REPÚBLICA DE COLOMBIA
SUPERINTENDENCIA DE INDUSTRIA Y COMERCIO

Oficio N° 3787 de 31 de mayo de 2019

Ref. Expediente N° NC2017/0006075

TÍTULO DE LA SOLICITUD: **“SISTEMA MODULAR DE CUBIERTA AUTOPORTANTE MULTIFUNCIONAL”**

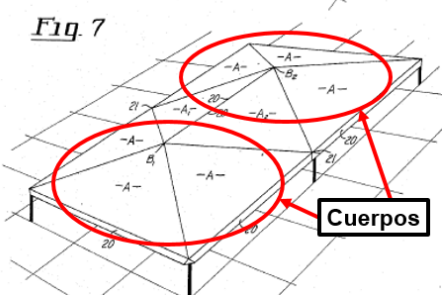
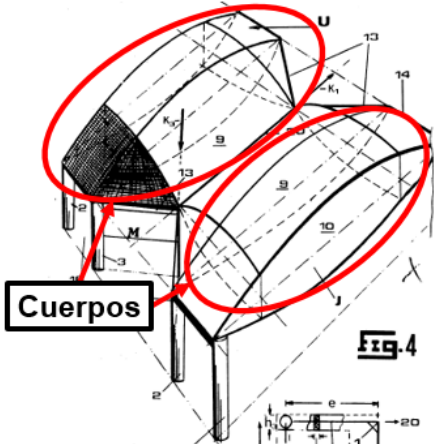
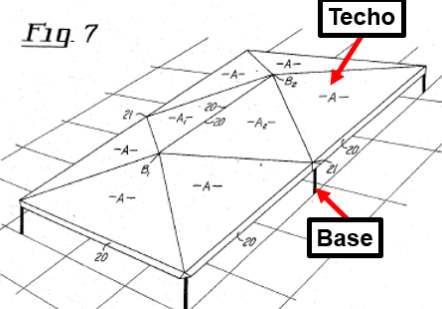
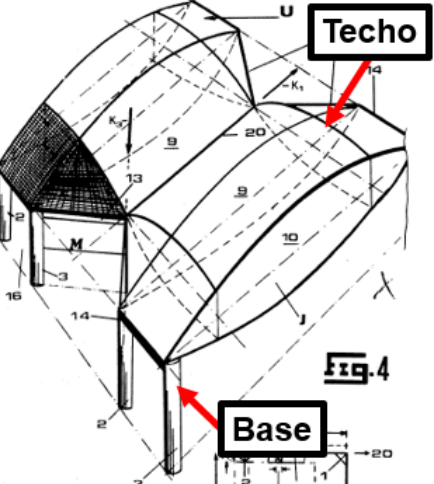
Es una unidad básica (UB) resultado de la unión de dos cuerpos (C1) y (C2).	En la Figura 7 se observa una unidad básica resultado de la unión de dos cuerpos. <i>Fig. 7</i> 	En la Figura 4 se observa una unidad básica resultado de la unión de dos cuerpos. 
Cada uno de los cuales, presenta dos secciones; una sección de techo (ST) horizontal y una sección de base (SB) vertical interconectadas.	En la Figura 7 se observa que cada uno de los cuerpos presenta dos secciones; una sección de techo horizontal y una sección de base vertical interconectadas. <i>Fig. 7</i> 	En la Figura 4 se observa que cada uno de los cuerpos presenta dos secciones; una sección de techo horizontal y una sección de base vertical interconectadas.

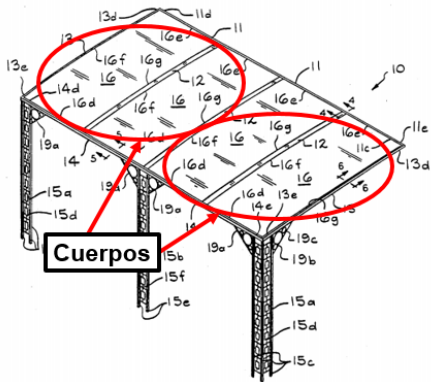
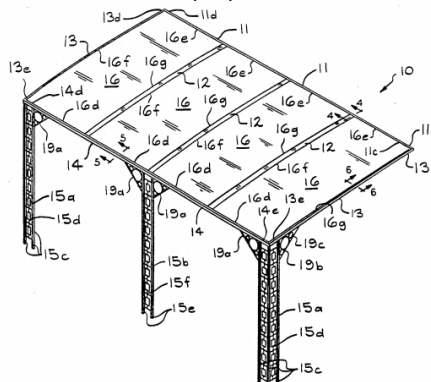
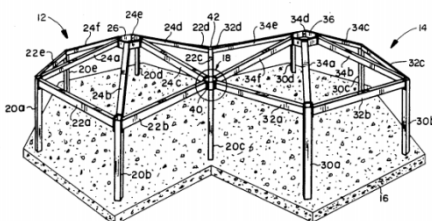
Características esenciales	D3	D4
Sistema modular de cubierta autoportante multifuncional caracterizado porque:	Un miembro de canal de techo (12) para asegurar paneles de techo (16) en una estructura de toldo arriostrada por canal (10) (Resumen)	Una disposición para interconectar y soportar un par de estructuras de construcción hexagonales
Es una unidad básica (UB) resultado de la unión de dos cuerpos (C1) y (C2).	En la Figura 1 se observa una unidad básica resultado de la unión de dos cuerpos.	En la Figura 1 se observa una unidad básica resultado de la unión de dos cuerpos (12, 14).

Cada uno de los cuales, presenta dos secciones; una sección de techo (ST) horizontal y una sección de base (SB) vertical interconectadas.	En la Figura 1 se observa que cada uno de los cuerpos presenta dos secciones; una sección de techo horizontal (16) y una sección de base vertical interconectadas (15) 	En la Figura 1 se observa que cada uno de los cuerpos (12, 14) presenta dos secciones; una sección de techo horizontal (24) y una sección de base vertical interconectadas (20)
